OPINIA 5066/2009

uzgodnienia dokumentacji projektowej

Przedmiot uzgodnienia : **Sieć wodociągowa oraz kanalizacja sanitarna i tłoczna z pompowniami**Dla : **Urząd Gminy w Czerwonaku
ul. Źródłana 39
62-004 Czerwonak**Na zlecenie z dnia : **11.12.2009 r.** Znak :
Data wpływu zlecenia do zespołu : **11.12.2009 r.**Przewodniczący
Zespołu Uzgadniania
Dokumentacji Projektowej

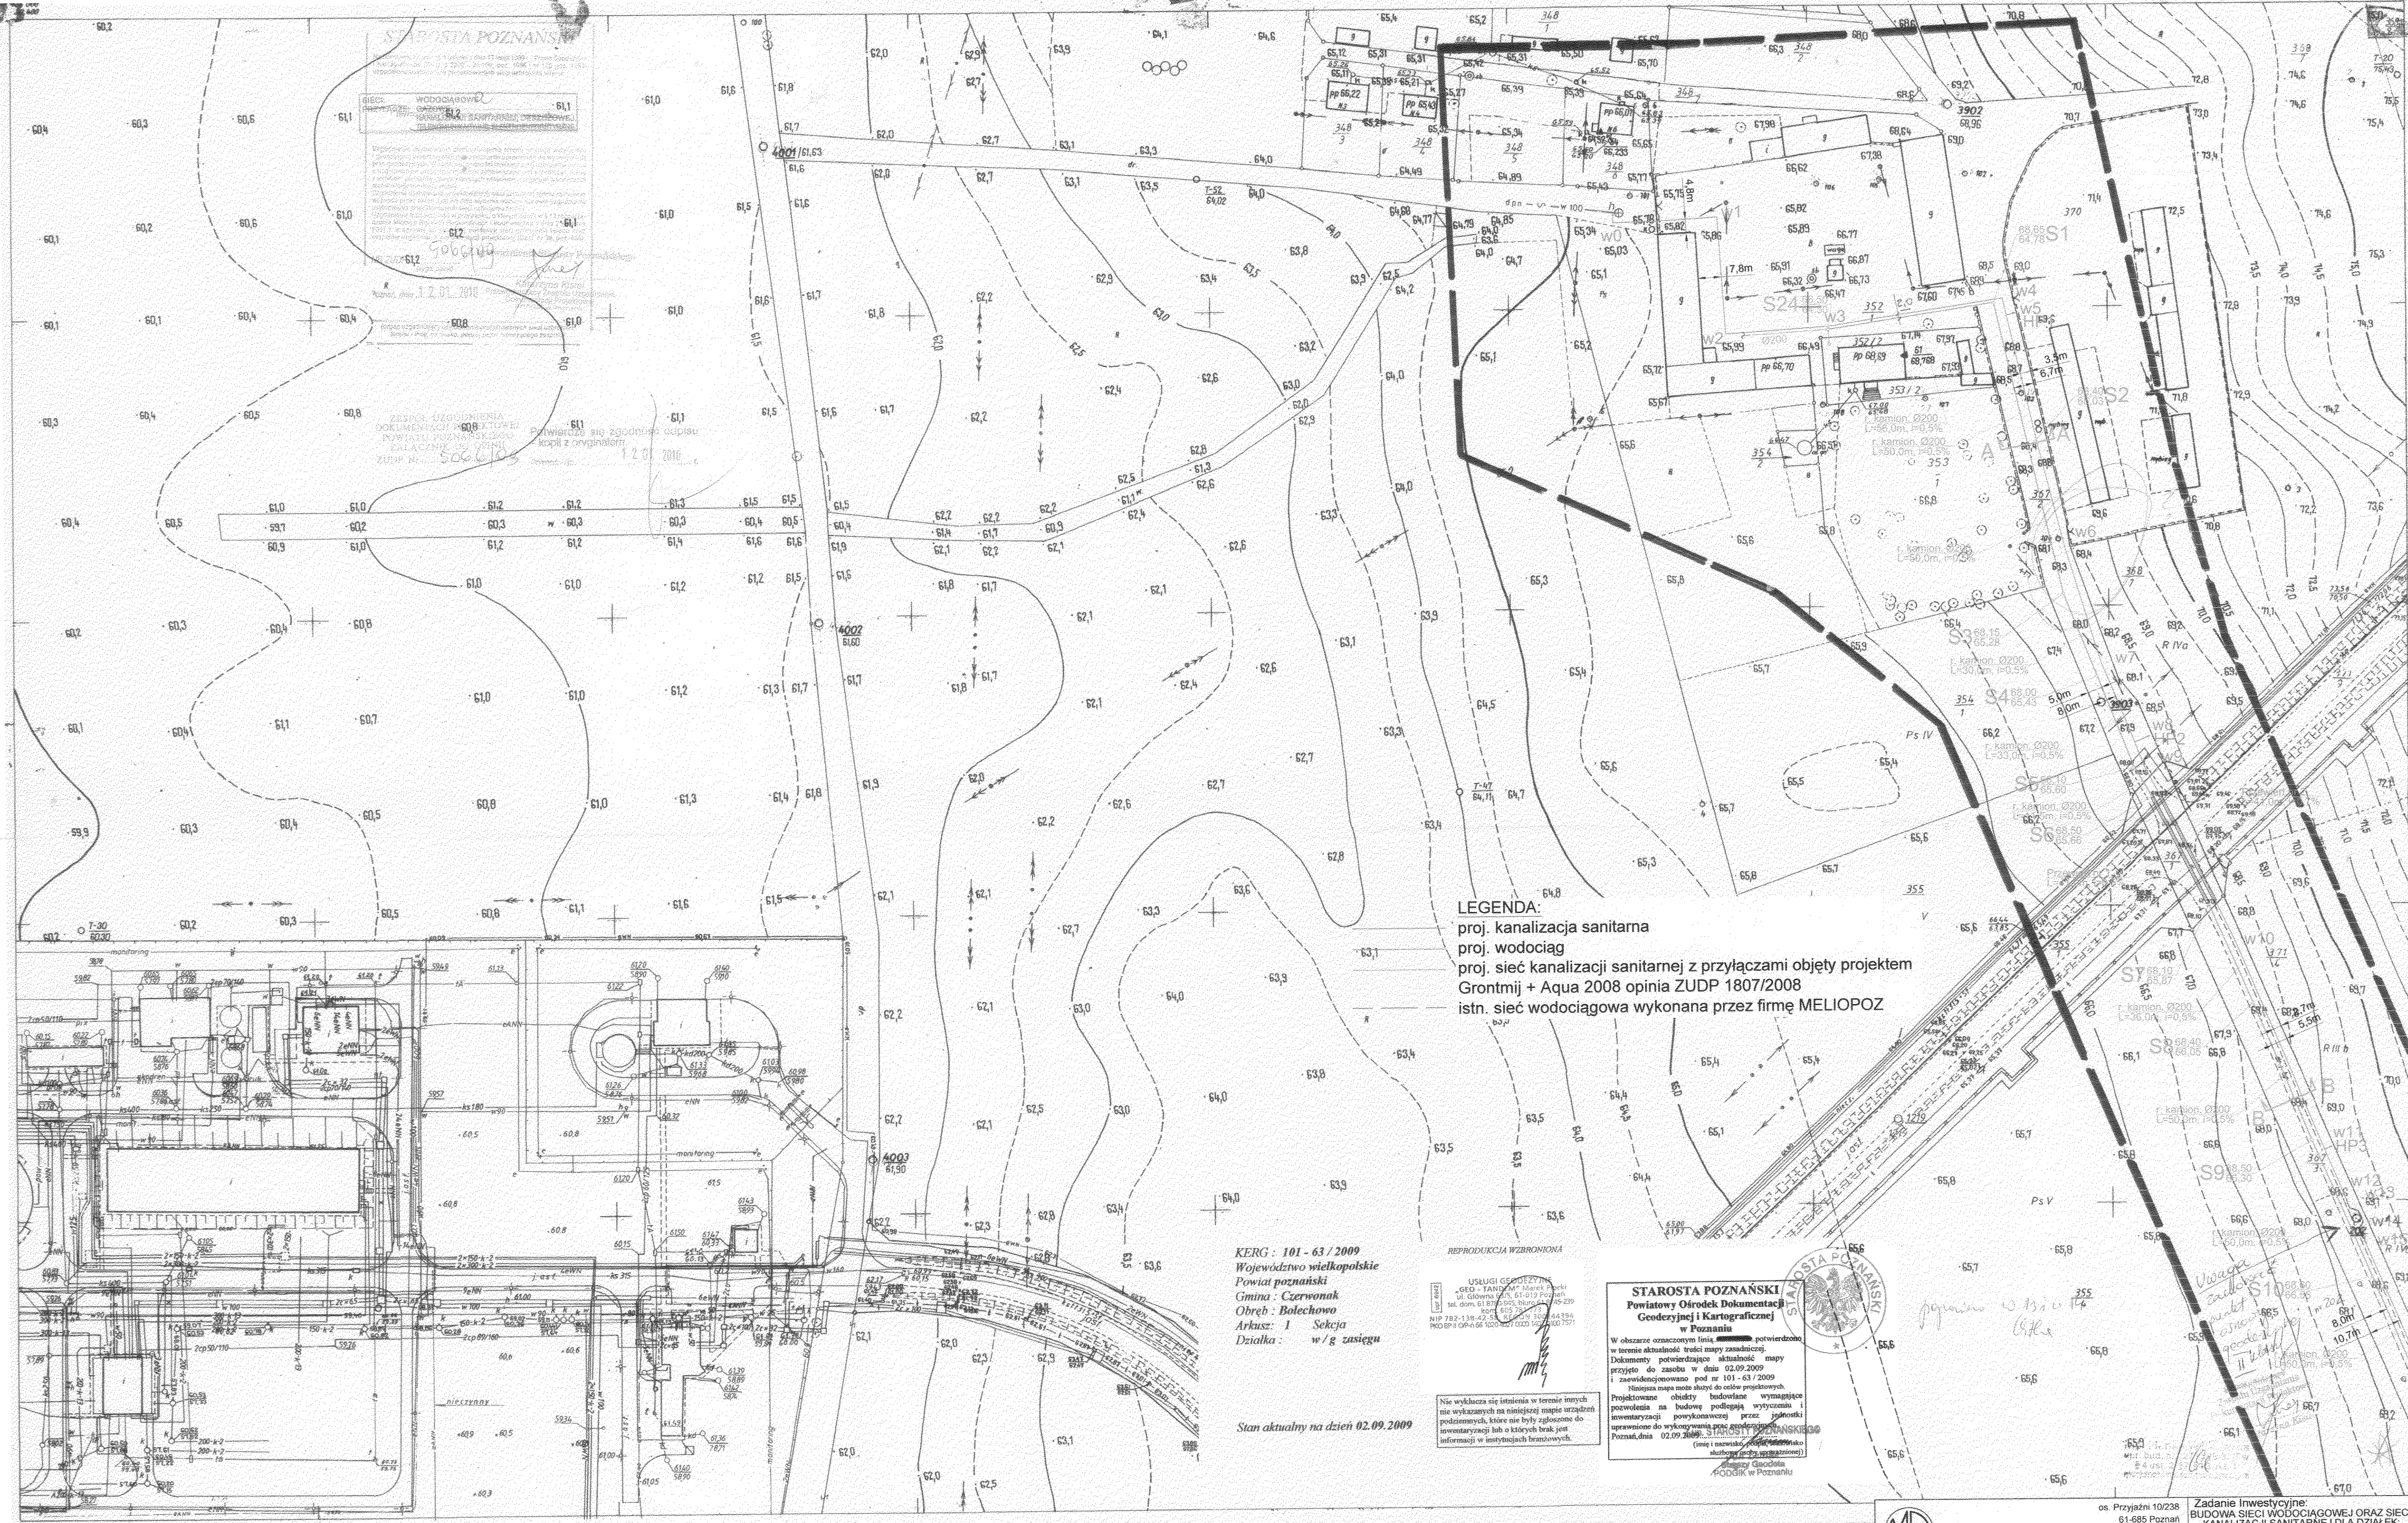
Przewodniczący
Zespołu Uzgadniania
Dokumentacji Projektowej*.....*
.....
.....
Katarzyna Kisiel**PRZEWODNICZĄCY ZESPOŁU:****UWAGI I ZALECENIA:**Uzgadnia się rys. nr 2-6. Przed rozpoczęciem wykopów odszukać punkt osnowy geodezyjnej II klasy i zabezpieczyć przed uszkodzeniem. Zachować normatywne odległości w poziomie *od punktu nr 202.*
